Odpowiedzi na pytania

złożone do postępowania pn.:

„Dostawa 2 ambulansów sanitarnych z podstawowym wyposażeniem”

A - wysokość drzwi
B - wysokość przejścia

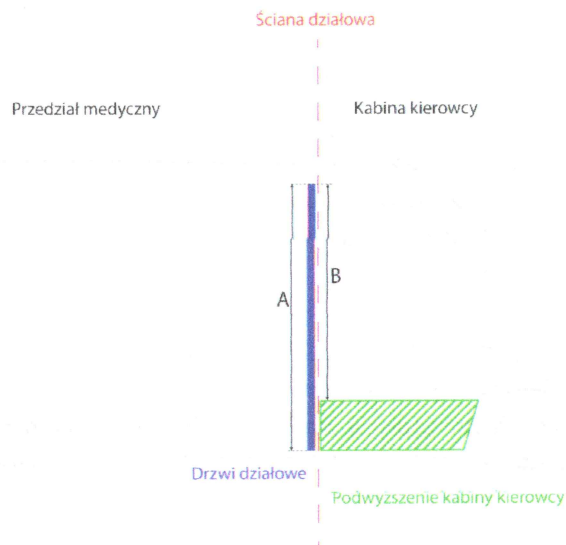
Dotyczy parametr punktowany nr 9 (wysokość przejścia) – prosimy o potwierdzenie, że Zamawiający punktuje „wysokość przejścia pomiędzy kabiną kierowcy przedziałem pacjenta” a nie „wysokość drzwi” zamontowanych w przegrodzie pomiędzy ww. przedziałami.

Nieuczciwi Wykonawcy tj. chcący za wszelką cenę uzyskać dodatkowe punkty za oceniany przez Zamawiającego parametr funkcjonalny mogą zaoferować ambulans z przejściem pomiędzy kabiną kierowcy a przedziałem medycznym, gdzie wysokość drzwi przesuwanych będzie większa niż rzeczywiste przejście. W związku z powyższym prosimy o jednoznaczne potwierdzenie czy Zamawiający będzie punktował wysokość „przejścia” czy też wysokość „drzwi”. Poniższy rysunek przedstawia różnicę pomiędzy wysokością przejścia w wysokości drzwi.

Odpowiedź nr 11: TAK – Zamawiający punktuje wysokość przejścia (otworu drzwi) a nie wysokości drzwi - zgodnie z odpowiedzią na pytanie nr 9.
